MEMORANDO DSH-473-2025

ASUNTO : Criterio técnico a la primera información aclaratoria del Estudio de Impacto Ambiental Categoría II “HATO MONTAÑA MACROLOTE 2

INFORME TÉCNICO No. DSH-DCS-014-2025
COMENTARIOS TECNICOS A LA PRIMERA INFORMACION ACLARATORIA DEL
EIA DEL PROYECTO DENOMINADO
“HATO MONTAÑA MACROLOTE 2”

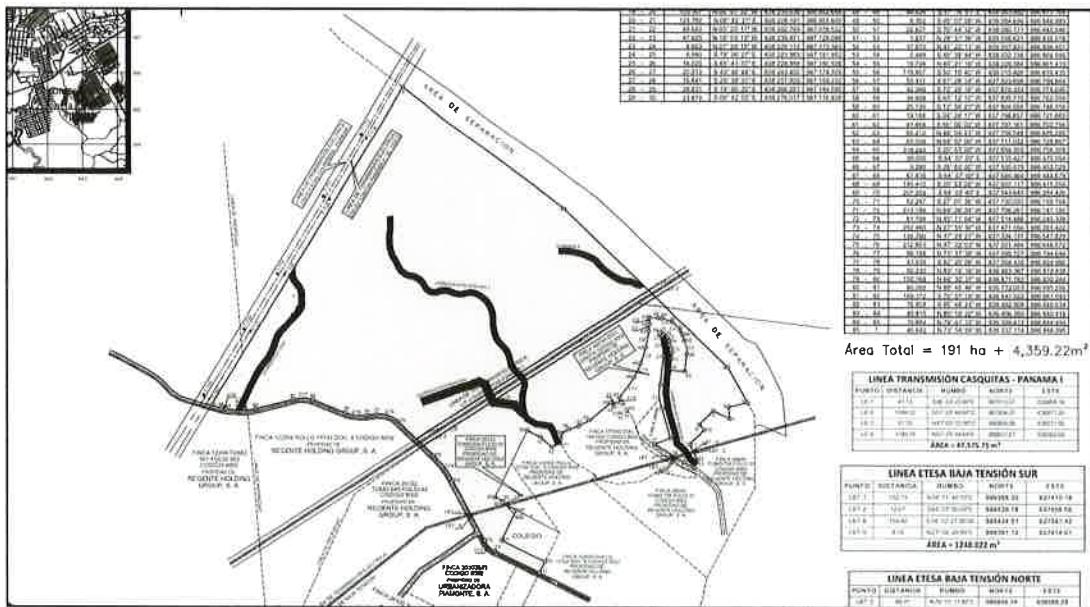
El promotor ha presentado un plano donde se incluyen las zonas de protección a ambos lados de los ríos identificados dentro del polígono del proyecto. Sin embargo, no se ha delimitado ni georreferenciado la zona de protección correspondiente a las nacientes u ojos de agua, a pesar de que en el mismo informe de inspección se reconoce la existencia de al menos cuatro (4) zonas de nacimiento dentro del área del proyecto.

Cabe destacar que dichas nacientes no solo fueron identificadas durante el recorrido de campo, sino que también pueden observarse en los Anexos 4 y 5 del documento presentado por el promotor. En estos planos se aprecian claramente seis (6) cuerpos de agua, de los cuales cuatro (4) tienen su origen dentro del área del proyecto. Esta información confirma y respalda lo señalado en el informe de inspección.

Se recomienda solicitar al promotor que actualice y vuelva a presentar el plano cumpliendo con lo siguiente:

- a. Delimitación clara, georreferenciada y diferenciada de las zonas de protección de cada fuente hídrica, **incluyendo las nacientes u ojos de agua** identificados dentro del polígono, conforme al Artículo 23, numeral 1, de la Ley Forestal No. 1 de 1994.
- b. Diferenciación clara en el plano entre:
 - i) zonas destinadas al desarrollo del proyecto
 - ii) zonas de protección de nacientes y de todo el recorrido de los cuerpos de agua dentro del polígono.

Anexo 4B, presentado por el promotor.

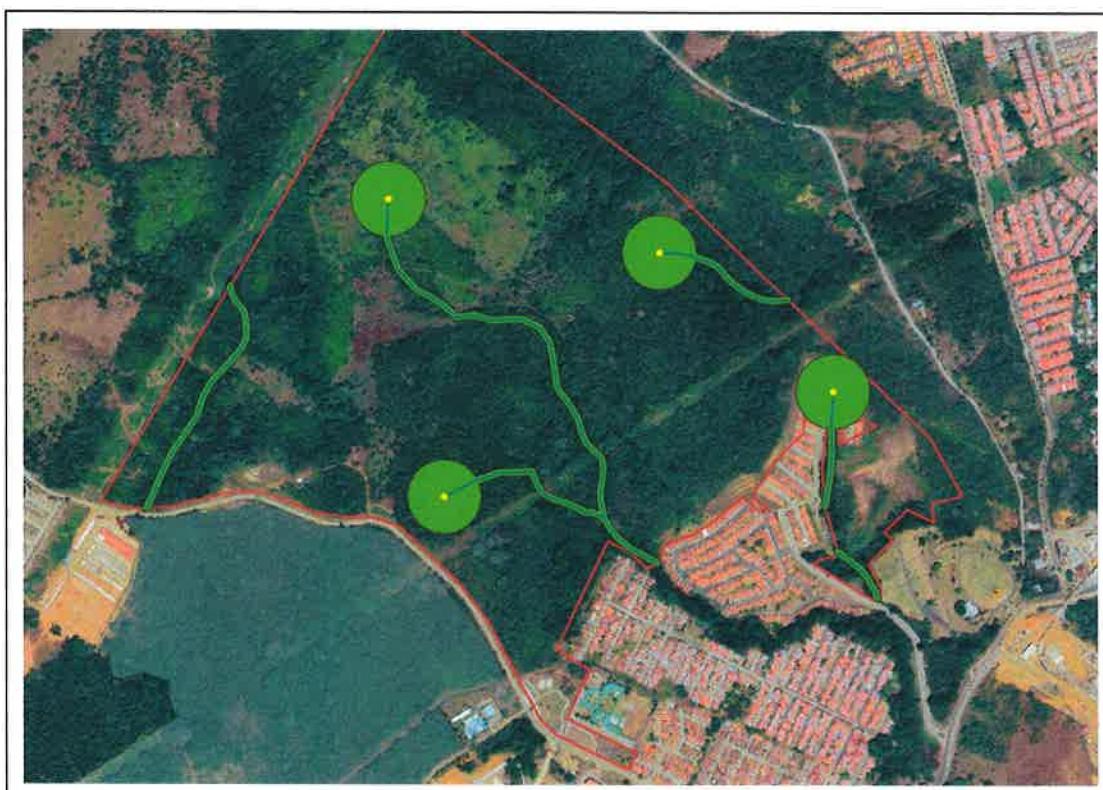
Por tanto, la delimitación de las zonas de protección de las nacientes es obligatoria y debe realizarse con base en este artículo. La omisión de estas zonas en el plano presentado genera una inconsistencia importante en el cumplimiento de la normativa ambiental aplicable, así como una posible afectación a las funciones ecosistémicas de estas fuentes.

Representación de visual de las zonas de protección (fuentes hídricas y nacientes dentro del polígono del proyecto)
